FABRICA INTEGRADA DE PANELES SOLARES FOTOVOLTAICOS (FV) – FASE 2A

LICITACIÓN PÚBLICA N° 02/20

ENERGIA PROVINCIAL SOCIEDAD DEL ESTADO

CIRCULAR N° 02

Fig 1. Alcance de las Obras en ejecución.

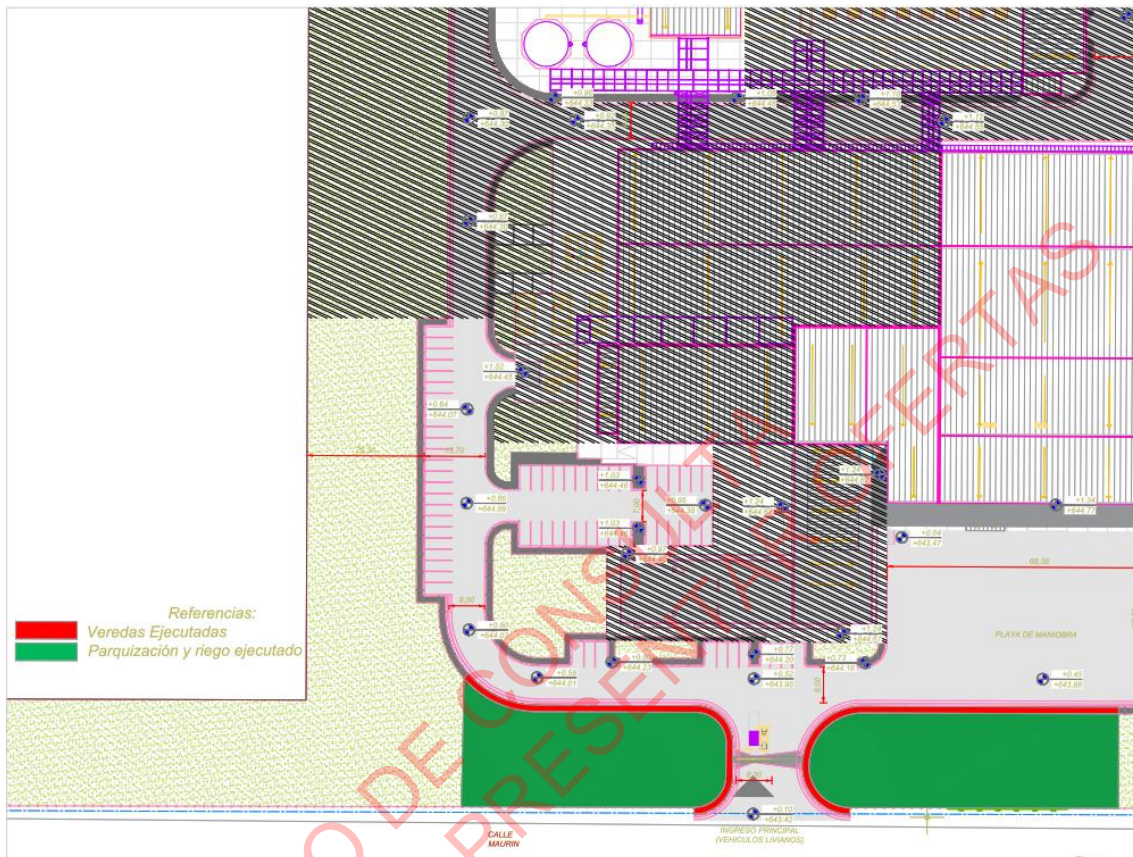
1.7 Ingresos al predio por calle Maurin podemos observar que se están ejecutando trabajos, ¿Cuál es el alcance que debemos cotizar, se deben respetar esas terminaciones?

- Veredas de ingreso (ver detalle em Fig. 1)
- Portón de acceso Completo. (Sin automatización)
- Reparación de Cierre Perimetral.
- Provisión y montaje del sistema de riego automático con los correspondientes tanques de almacenamiento de agua.
- Colocación de tierra fértil y semillas de césped.

En el ingreso principal, sobre calle Maurin, actualmente se están ejecutando varias obras, las mismas no deben ser cotizadas en la presente Licitación, debido a que serán culminadas a la brevedad.

Fig. 2. Detalle de Barandas.

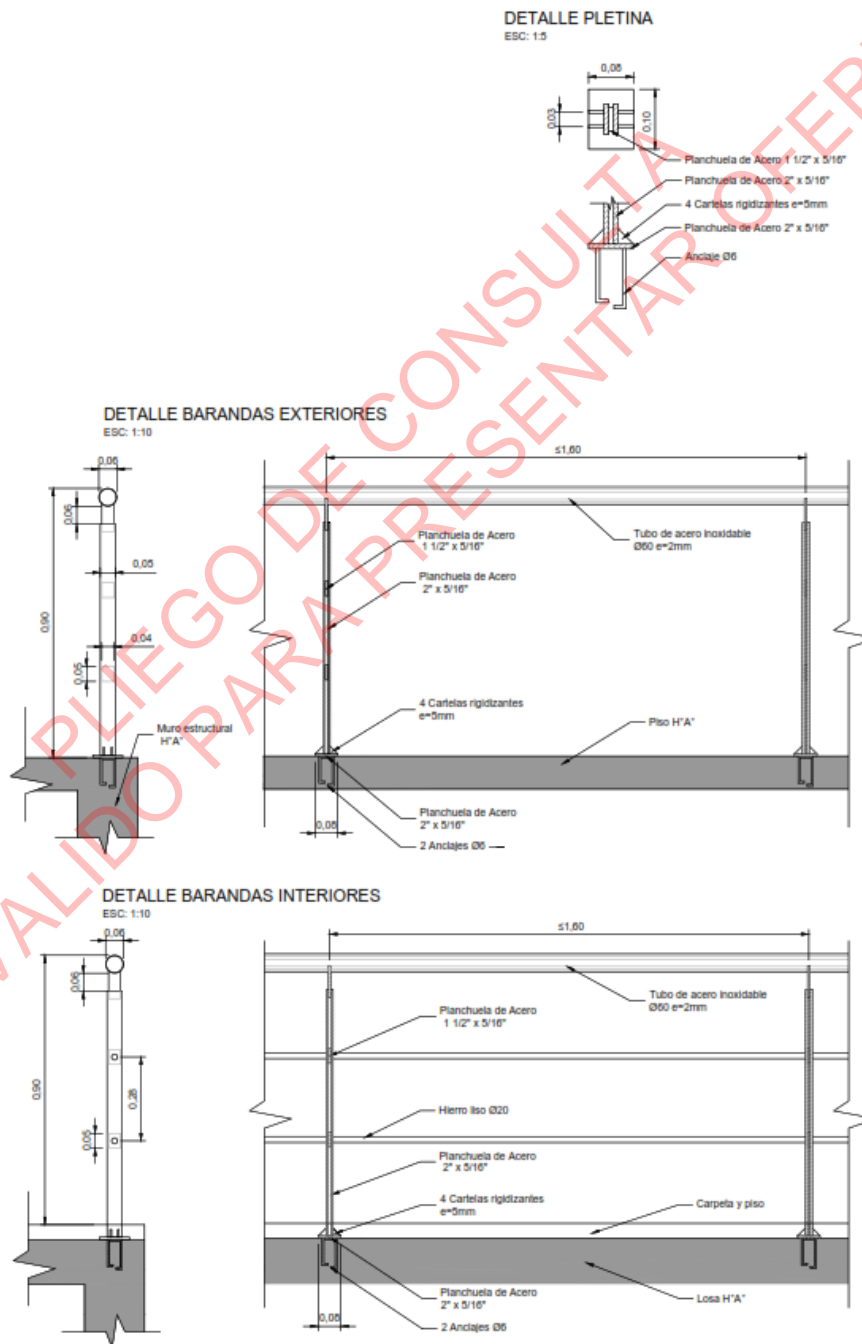
1.15 Solicitamos plano de detalle y ubicación de la baranda de acero inoxidable solicitado en el ítem 1.14.2

Se debe cotizar según los planos proporcionados, en los cuales figuran las barandas de escalera. En los planos de cortes también se puede observar sus alturas y posiciones. Se ofrece la Fig.2 para mayor detalle.
